岩手県立杜陵高等学校遠隔授業配信施設整備事業設計・施工者選定プロポーザル

質 問 回 答 書

図　名　立面図-1

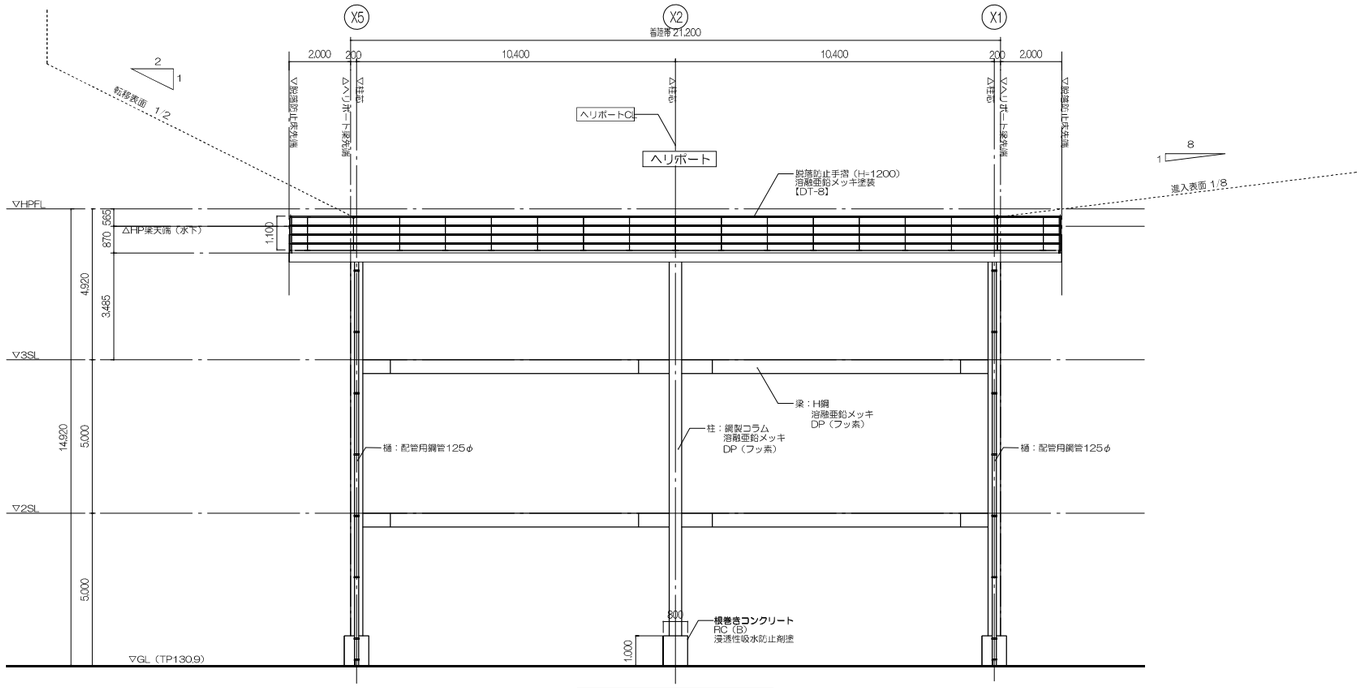
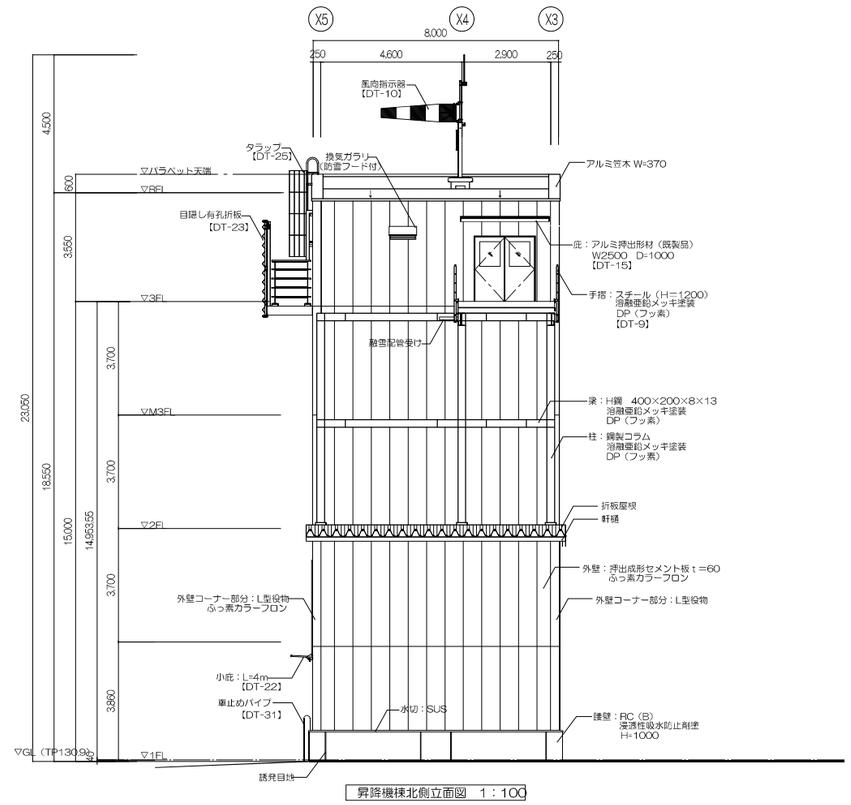
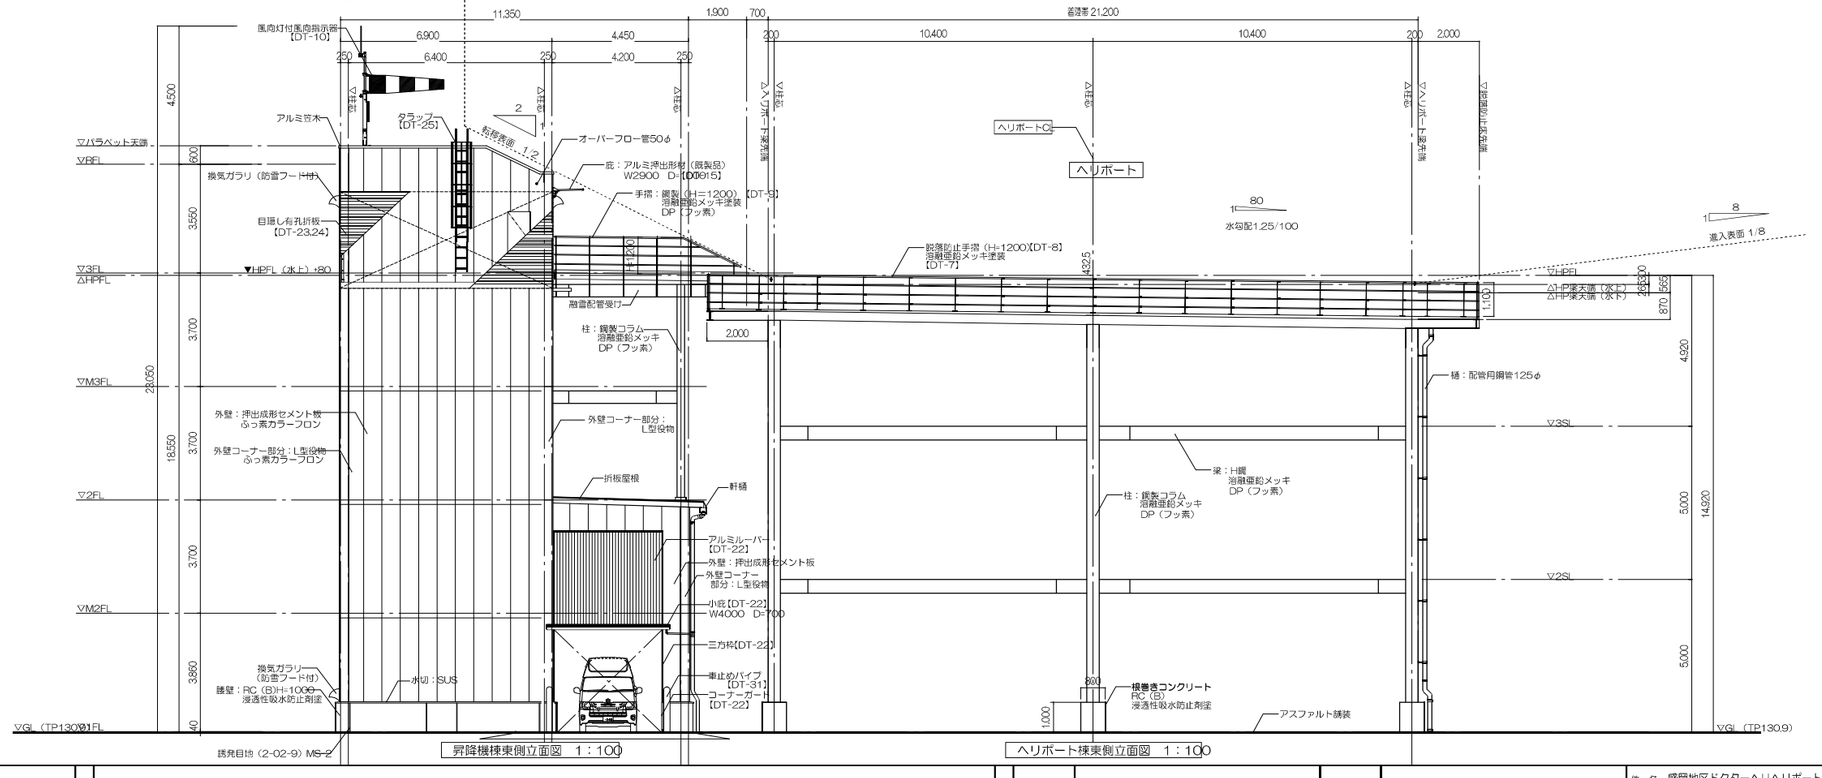
番号	質問事項	回　　答
4	ヘリポート棟・ＥＶ棟の高さを教えてください。またヘリポート周辺の主な建築制限ついてお示しください。(ヘリ着陸方向・離着方向その他規制)	ヘリポート棟及びＥＶ棟の高さについては、別添の立面図（P9）をご参照ください。 また、ヘリポート周辺における建築制限の詳細については、関係法令等の規定及び管理者との協議によるところとなりますが、ヘリコプターの離着陸に係る進入表面及び転移表面の区域等については、別添の飛行経路図（P10）を参考としてください。
5	アスベスト定性調査（20 検体）とあるが、解体建物にｱｽﾍﾞｽﾄ含有材の可能性が 20 検体以上あった場合、検体数については別途協議で良いか。	よろしいです。
6	駐車場は杜陵高校（既存台数）の駐車場を利用するとい考えで良いか	本工事における駐車場計画は、既存の杜陵高校の既存駐車台数以上の確保を基本としてください。具体の計画については、設計者からの提案を踏まえ、発注者との協議により決定するものとします。
7	要求水準を満たすために必要な設備仕様や安全対策について、予算上限額見直し・協議が可能か	No. 1 の回答のとおりです。 なお、現段階で予見が困難な事項については、必要に応じて協議の上、対応するものとします。
8	事業概要書 P-3「第 3 建築予定地（施設配置図)」について、図面の縮尺をご教示いただけますでしょうか。また、現状の図面では建物や敷地のスケール感が把握しにくいため、縮尺または寸法が分かる資料をご提示願います。	ホームページ上の配布資料として、「09【別図】配置図（1/1000)」を追加していますので参考としてください。(11/9 資料追加) （または、本資料 11 ページの配置図を参考としてください。）
9	今後の配信対象校の拡大、配信教科の増加、遠隔教育手法の変化等を踏まえ、 想定する将来的な運営規模及び施設・設備に求める拡張性や更新性の考え方があればご教示願います。	施設・設備の運用面における将来的な拡張性は想定していません。限られた予算内で整備することを考えています。
10	現在使用している授業配信用ブース、パーテーションその他什器類について、新施設において継続利用を予定しているものがあればご教示願います。 また、フリースペースについて、想定する利用形態や必要機能があれば併せてご教示願い	机・椅子類や移動式のパーテンションなど移動し使用できるものは継続使用を予定していますが、具体的に個々の備品まで選定していません。 フリースペースは、生徒が休憩する居室・空間とすることを考えています。
